CONSORZIO DI BONIFICA

OGGETTO: GH ENERGY srl - Procedura di Verifica di Assoggettabilità a VIA ai sensi dell'art. 10 L.R. 4/2018 del progetto per la realizzazione di un impianto di energia elettrica alimentato da fonti rinnovabili "Agrivoltaico serre di Ostellato" localizzato a San Giovanni di Ostellato nel Comune di Ostellato (FE).

CONTRIBUTO/OSSERVAZIONI.

Figura 1

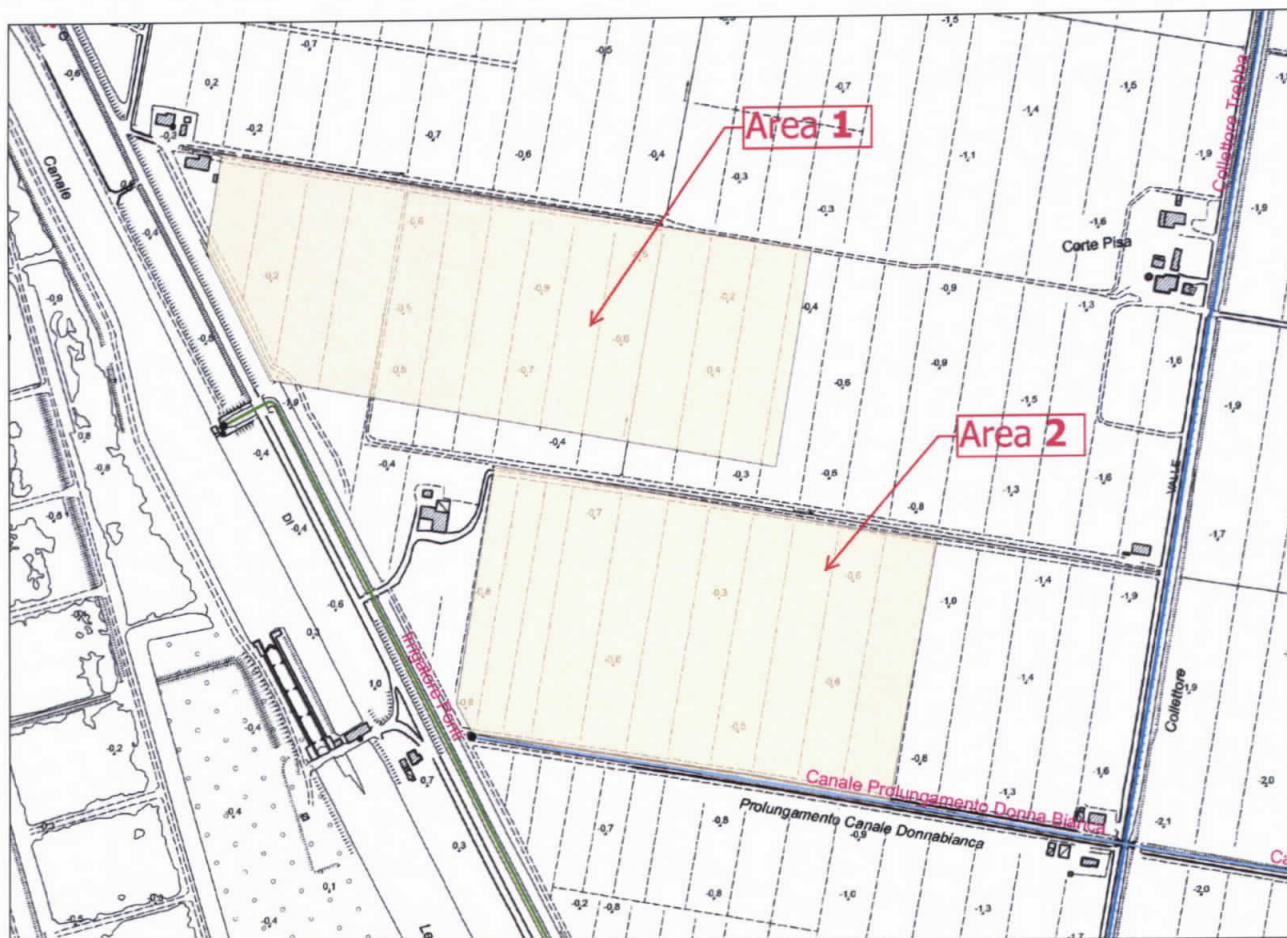
Come si è potuto evincere dalla documentazione scaricabile dal link riportato nella sopraccitata nota del 28/02/2013, l'impianto agrivoltaico in esame è stato previsto in due aree distinte. Quella ubicata più a sud, confina con due linee idrauliche demaniali in gestione al Consorzio (vedi fig. 1).

AREA 1

- ✓ Non confina con strutture idrauliche consorziali

AREA 2

- ✓ Confina a SUD con il **Canale Prolungamento Donna Bianca**
- ✓ Confina a SUD-OVEST con le pertinenze dell'**Irrigatore Ponti** (canale arginato)

Per consentire allo scrivente Consorzio di effettuare le necessarie verifiche in materia di Polizia Idraulica, si chiede di produrre un numero adeguato di sezioni opportunamente quotate, che riportino le distanze dal ciglio/piede arginale delle sopraccitate linee idrauliche di tutte le opere (interrate e fuori terra) previste in progetto.

Al riguardo si informa che, ai sensi del vigente Regolamento consorziale in materia di concessioni, la realizzazione di opere rimovibili fuori terra (es. recinzioni esterne e alberature) potrà essere autorizzata solo nel rispetto della distanza minima di metri **6,00** dal ciglio/piede esterno arginale, mentre i fabbricati e le opere fisse potranno essere autorizzate a distanza non inferiore a metri **10,00** sempre riferita al ciglio/piede esterno arginale.

Anche la posa di opere di mitigazione ambientale (piantumazione di alberi) a lato del canale dovrà rispettare la distanza minima di metri **6,00** al fine di consentire il transito a lato dello stesso e l'esercizio delle attività di bonifica da parte del personale che opera sul territorio.

Di tutte le opere previste all'interno della fascia di metri 10,00 dal ciglio dei sopraccitati canali dovrà essere presentata specifica richiesta di concessione su apposita modulistica scaricabile dal sito del Consorzio (www.bonificaferara.it).
